東海第二発電所 審査資料	
資料番号	PS-2-1 改3
提出年月日	2021年7月2日

東海第二発電所  
設置許可基準規則等への適合性について  
(特定重大事故等対処施設設置等に伴う  
既設置許可の変更)  
補足説明資料

<2021年6月21日提出版からの変更箇所>

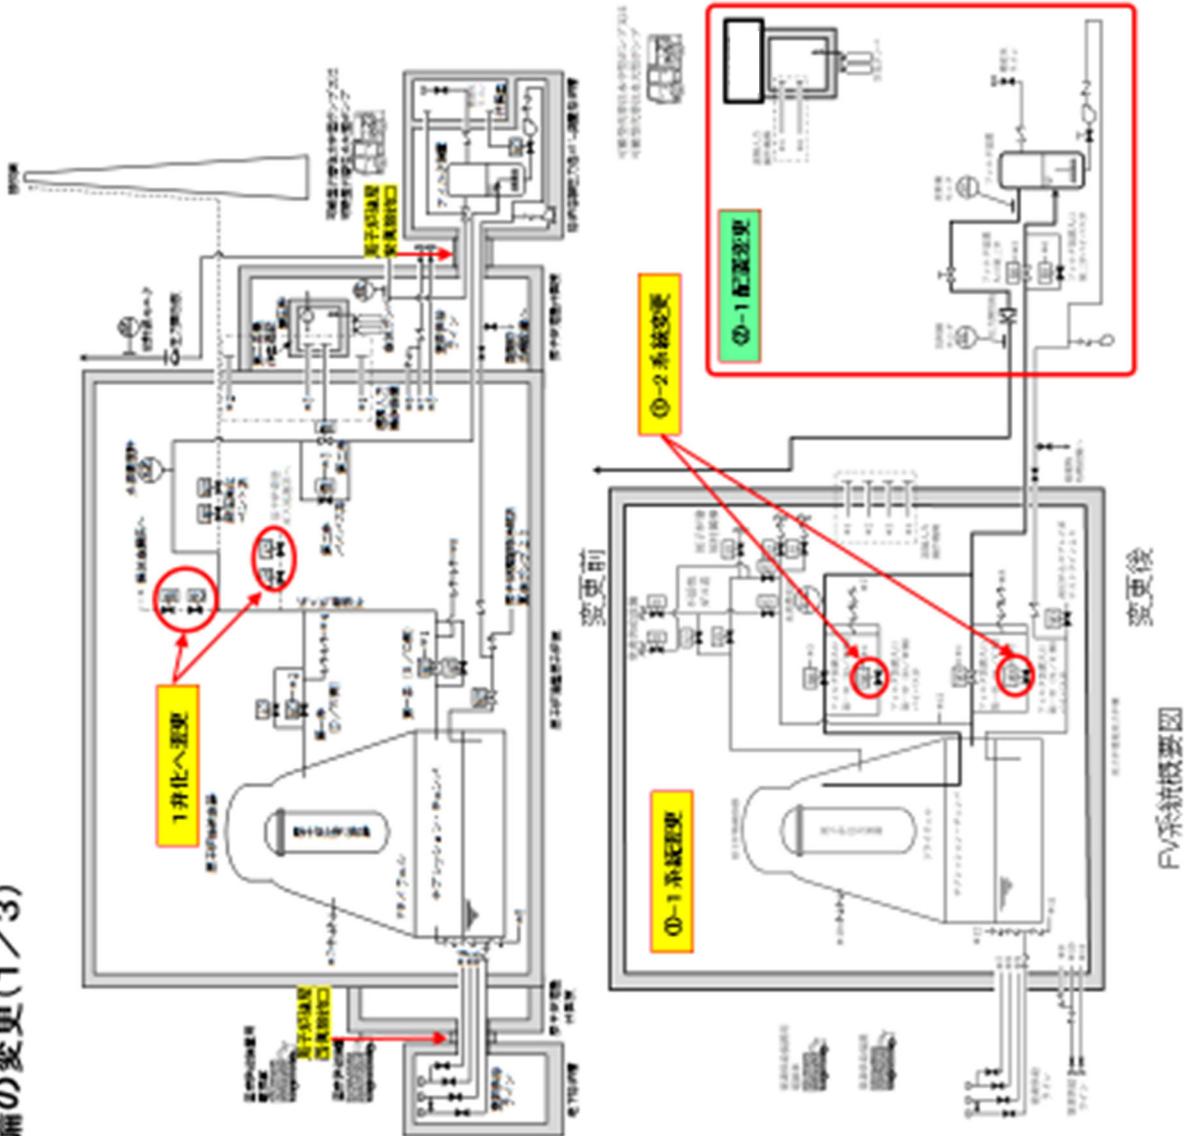
1. ベントライノの取出し位置の変更  
(耐圧強化ベント系とFVとの分離を含む)  
⇒耐圧強化ベント系とFVとの分離機構「あり」→「なし」  
⇒D/W側ベントライノの小口径化  
(排気流量8.1kg/s)
2. S/C側及びD/W側配管の第一井にバイパス弁を設置
